Modulo per la presentazione delle osservazioni per i piani/programmi/progetti sottoposti a procedimenti di valutazione ambientale di competenza statale

ID: Codice procedura (ID_VIP/ID_MATTM): 12691

“Progetto di un impianto eolico denominato "Pitigliano" ubicato nei comuni di Pitigliano (GR) e Sorano (GR) costituito da 20 (venti) aerogeneratori di potenza nominale 7,0 MW per un totale di 140,0 MW con relative opere connesse ed infrastrutture indispensabili”

TESTO DELLE OSSERVAZIONI

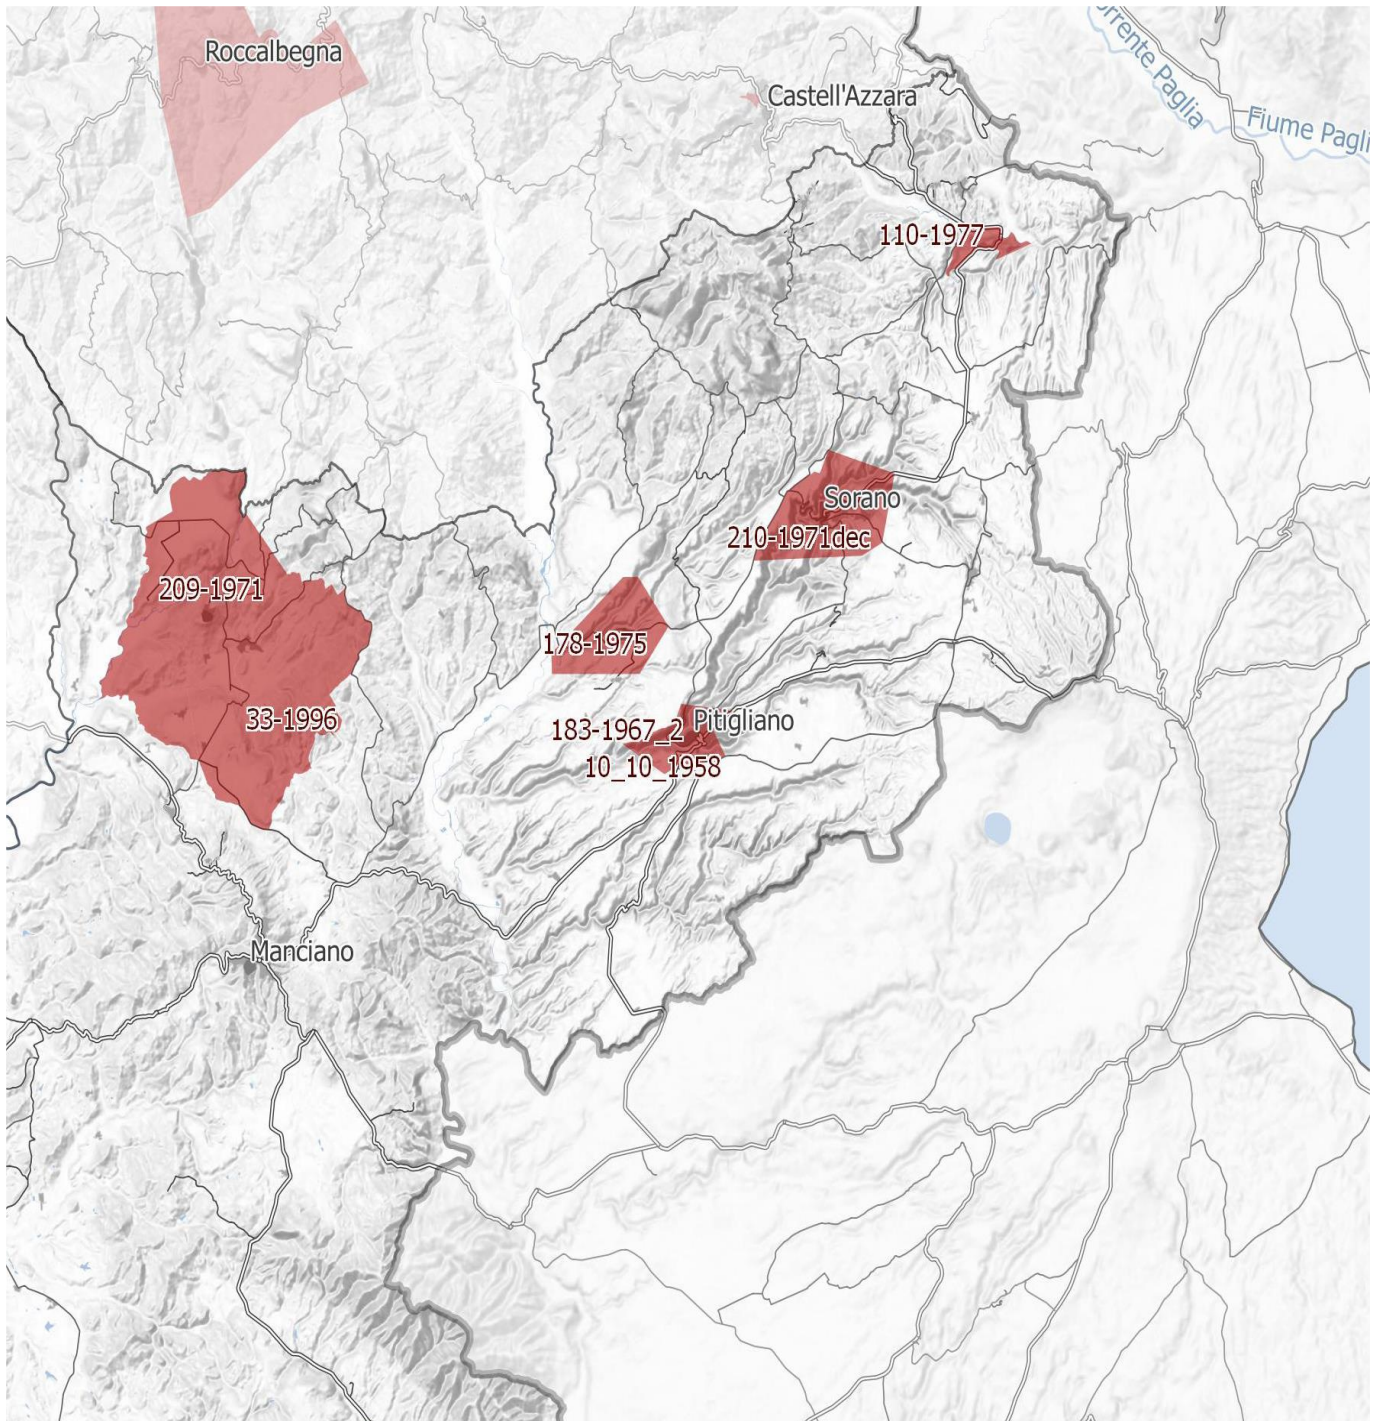
IMMAGINE n. 4 Si evidenzia che i tre aerogeneratori WTG 07, WTG 08 e WTG 09 impattano con il vincolo paesaggistico di notevole interesse pubblico del Centro Storico di Sorano. Il WTG 07 si troverebbe a 2828 m, WTG 08 2504 e WTG 09 2990. Il cavidotto dell'impianto invece impatta in buona parte del Vincolo paesaggistico ex art. 136 del CBC del Centro Storico di Pitigliano.

IMMAGINE n 5. Mappa eolici elaborata dall'Associazione Amici della Terra. La mappa evidenzia il cumulo degli impianti tra Lazio e Toscana.

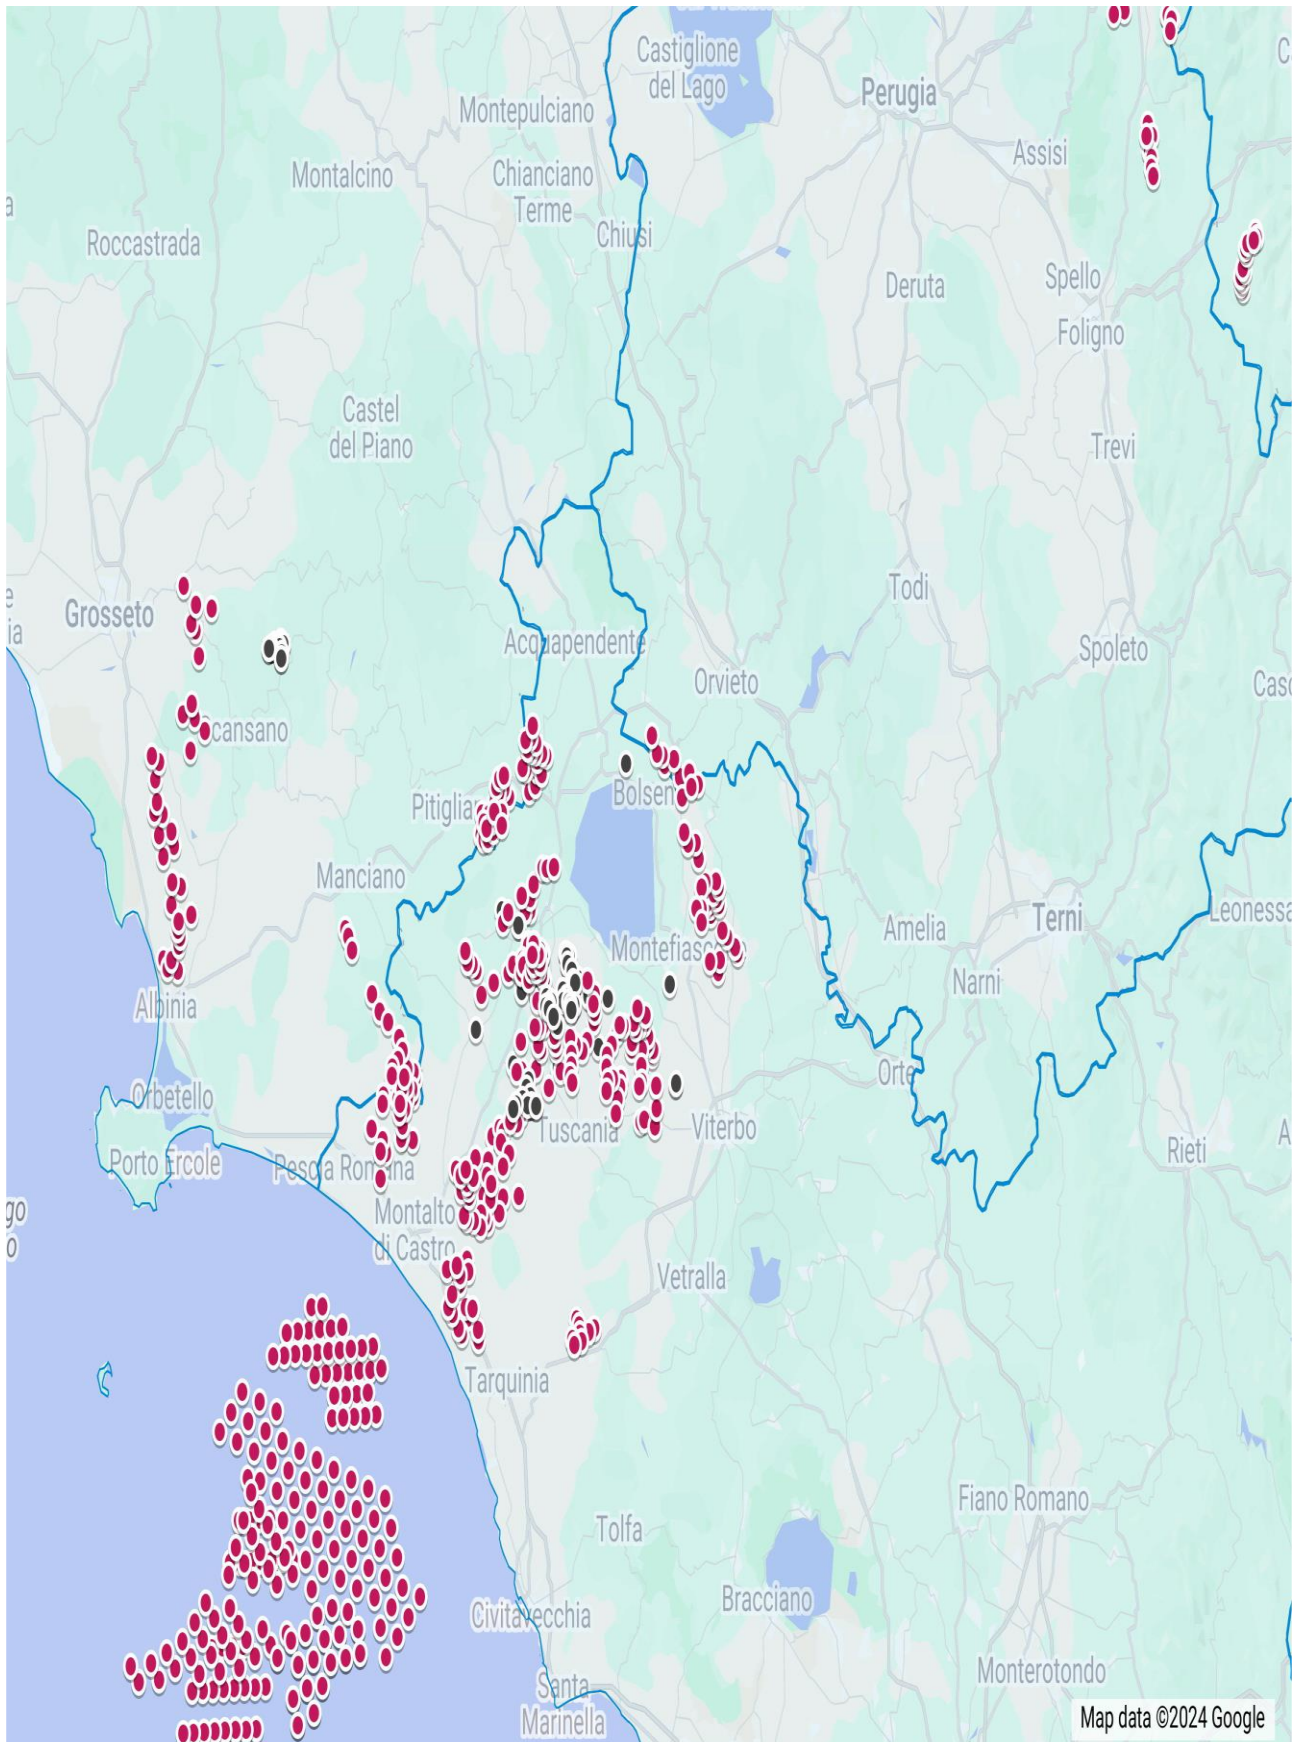
Riguardo al cumulo degli impianti FER, le mappe prodotte dalla proponente riguardano, come già evidenziato, soltanto una parte molto piccola degli impianti FER dell'area intermedia e vasta e in particolare di quelli eolici che contribuiscono a creare un notevole cumulo e la saturazione del territorio tosco laziale. Riguardo al cumulo dei soli impianti eolici si riporta la mappa dell'intervisibilità degli impianti eolici elaborata dall'Associazione nazionale “Amici della Terra”.

IMMAGINE n. 5 Mappa prodotta dalla proponente dove si vede che è stato ignorato il vincolo di notevole interesse pubblico ex art. 136 del CBC dell’Orlo della Caldera di Latera. Nelle sue fasce di rispetto ricadrebbero diversi aerogeneratori.

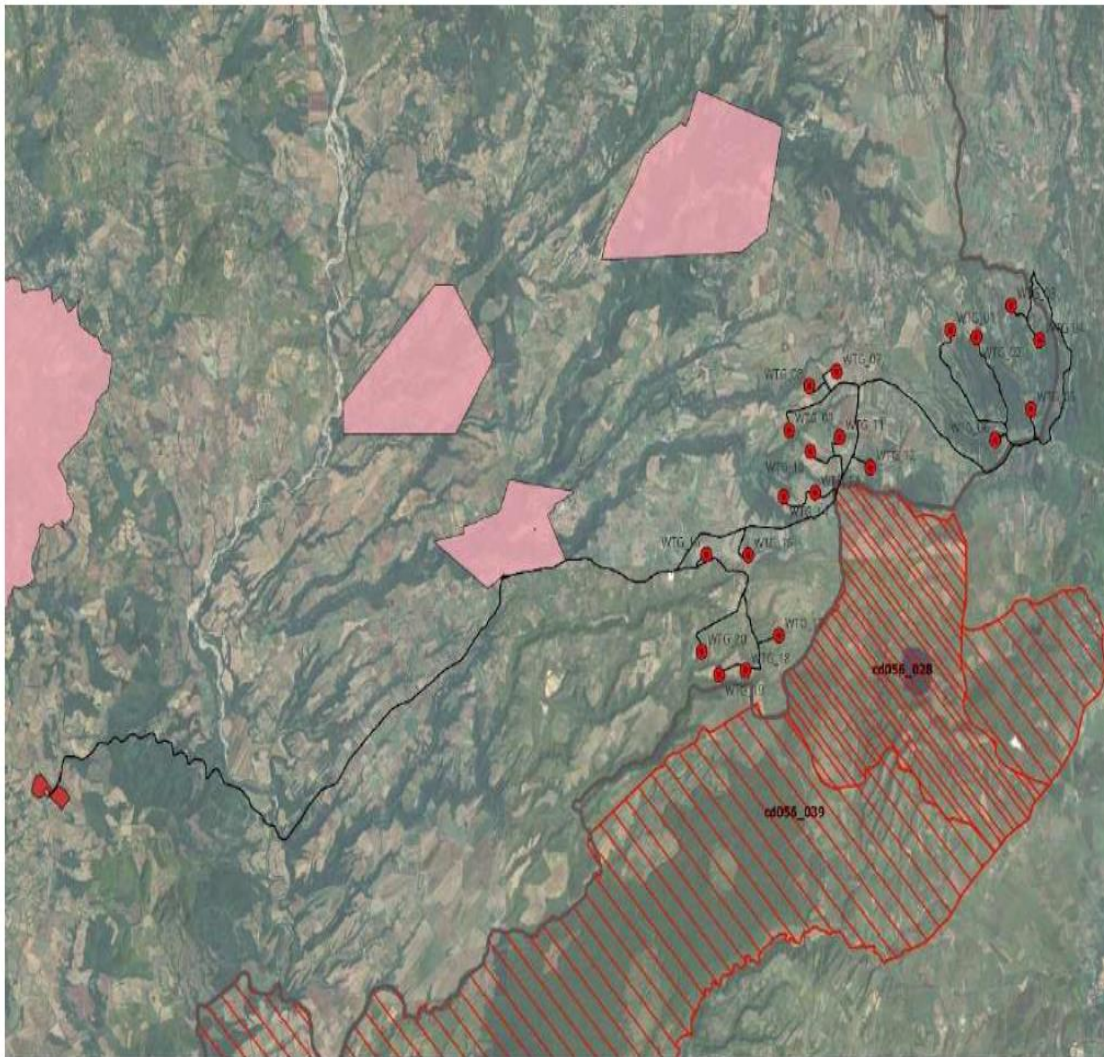
Concludendo, si evidenzia ancora che la proponente non effettuando la procedura prevista dalla Parte III delle Linee Guida nazionali ha ignorato un vincolo paesaggistico di notevole interesse pubblico istituito con un provvedimento del Segretariato regionale del Ministero della Cultura per il Lazio che ha emanato il Decreto di dichiarazione di notevole interesse pubblico n. 22 del 15.02.2024 ai sensi e per gli effetti dell'art. 136, co. 1, lett. c) e d) del decreto legislativo 22 gennaio 2004, n. 42, "Ambito paesaggistico, geologico e geomorfologico dell'orlo della caldera di

IMMAGINE n. 7 Mappa della intervisibilità degli impianti eolici elaborata dall'Associazione nazionale Amici della Terra. La mappa non è aggiornata comunque rende molo bene dell'enorme impatto visivo creato dal cumulo degli impianti.

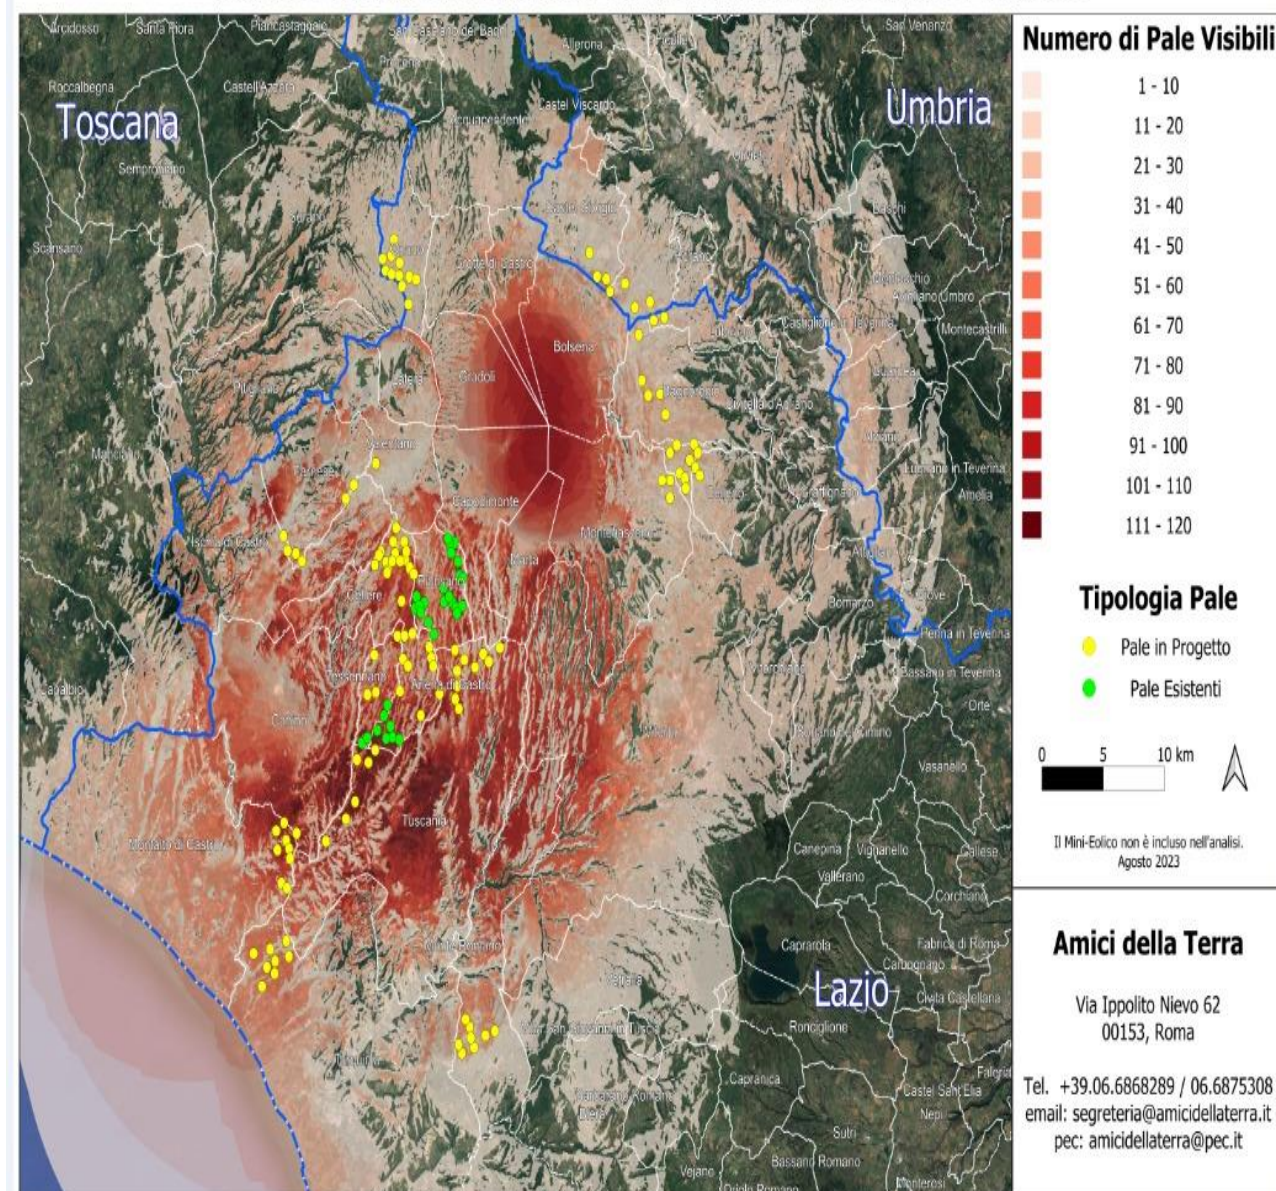
Se agli impianti eolici rappresentati qui sopra che non comprendono sia l'impianto eolico Pitigliano e le altre 14 pale del progetto eolico in verifica amministrativa sempre nel territorio di Pitigliano si aggiungono i migliaia di ettari (7000 fin'ora) di territorio occupato dagli impianti fotovoltaici e agrivoltaici e dalle altre tipologie appare chiaro il numero spropositato degli impianti FER nella bassa toscana e nella Tuscia.
